Prot. n. 53012/2017

## **Piano Urbanistico Attuativo di iniziativa privata denominato “Forte Urbano”**

**(Ambito AND n° 29)**

**ISTRUTTORIA TECNICA E PROPOSTA DI PROVVEDIMENTO FINALIZZATA AL DEPOSITO**

*Figura 3 – esemplificazione dei perimetri di riferimento per il PUA e per le aree esterne destinate ad opere pubbliche funzionali alla sua attuazione*

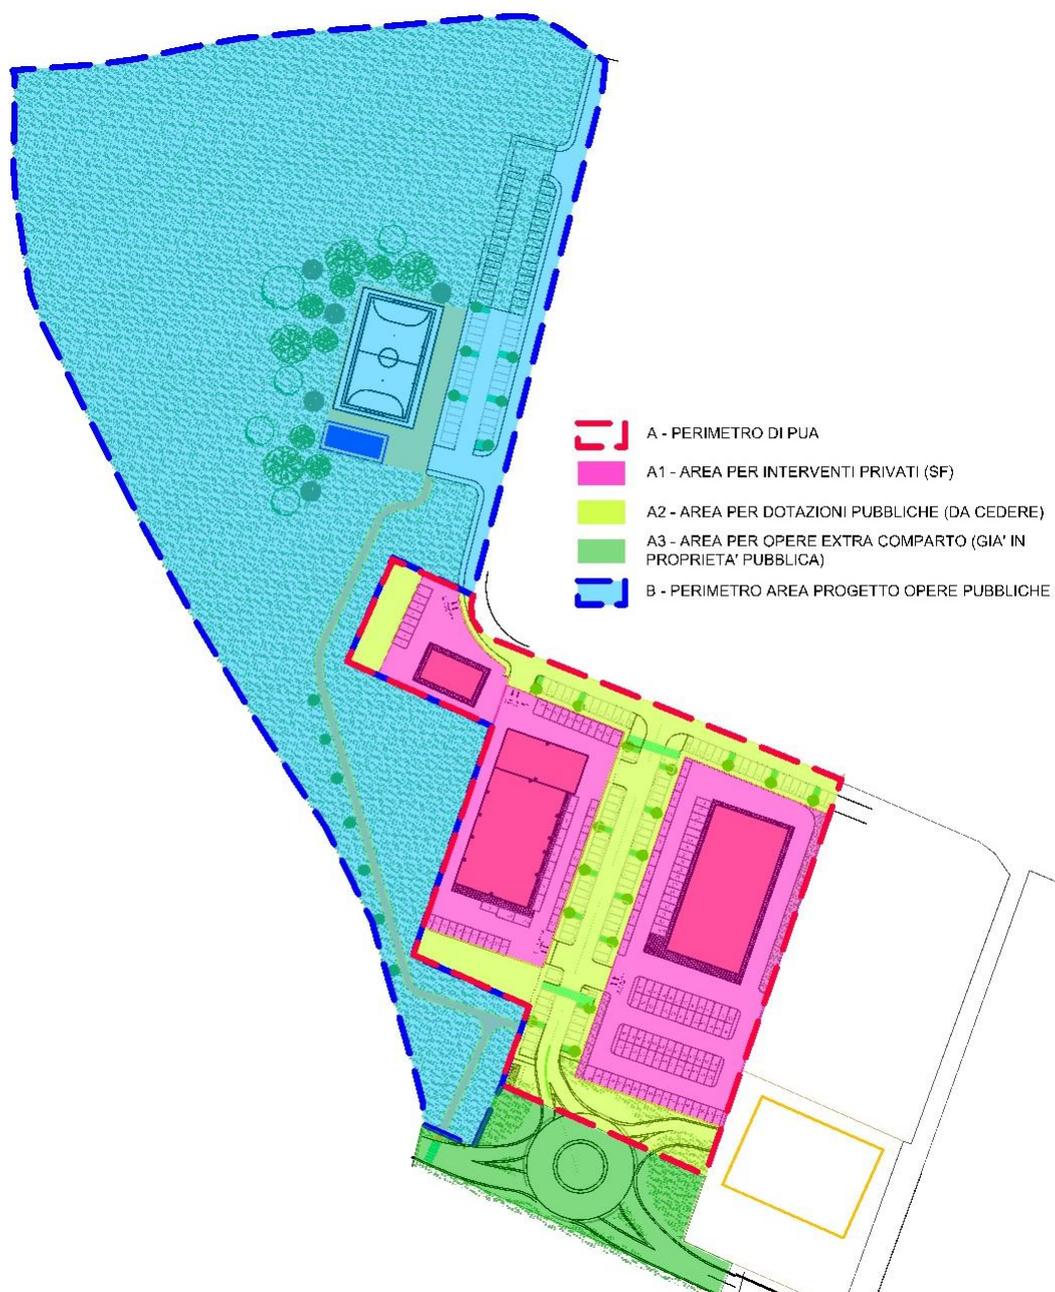
- **In generale, si rileva che gli elaborati NON riportano correttamente l'individuazione dei perimetri relativi alle diverse aree di intervento:**

- area A: perimetro del PUA, costituito da interventi privati (A1), opere pubbliche (A2) e opere pubbliche funzionali al PUA da realizzarsi esternamente al perimetro di PUA(A3). Queste aree sono oggetto della progettazione del presente PUA.
- area B: area esterna al perimetro di PUA oggetto di intervento per la realizzazione delle dotazioni collettive compensative previste ai sensi della convenzione preliminare al POC, stipulata in data 19 marzo 2013, Rep. 11. Queste aree sono oggetto di uno specifico progetto di opere pubbliche.

Gli elaborati grafici di PUA dovranno conformarsi a quanto rappresentato nella figura 3 seguente, in modo che sia chiaro quali opere/interventi sono oggetto e/o funzionali del presente PUA.

- **gli elaborati grafici di PUA, le NTA e la Convenzione devono essere conformati a quanto rappresentato nella figura 3 contenuta nella presente istruttoria;**
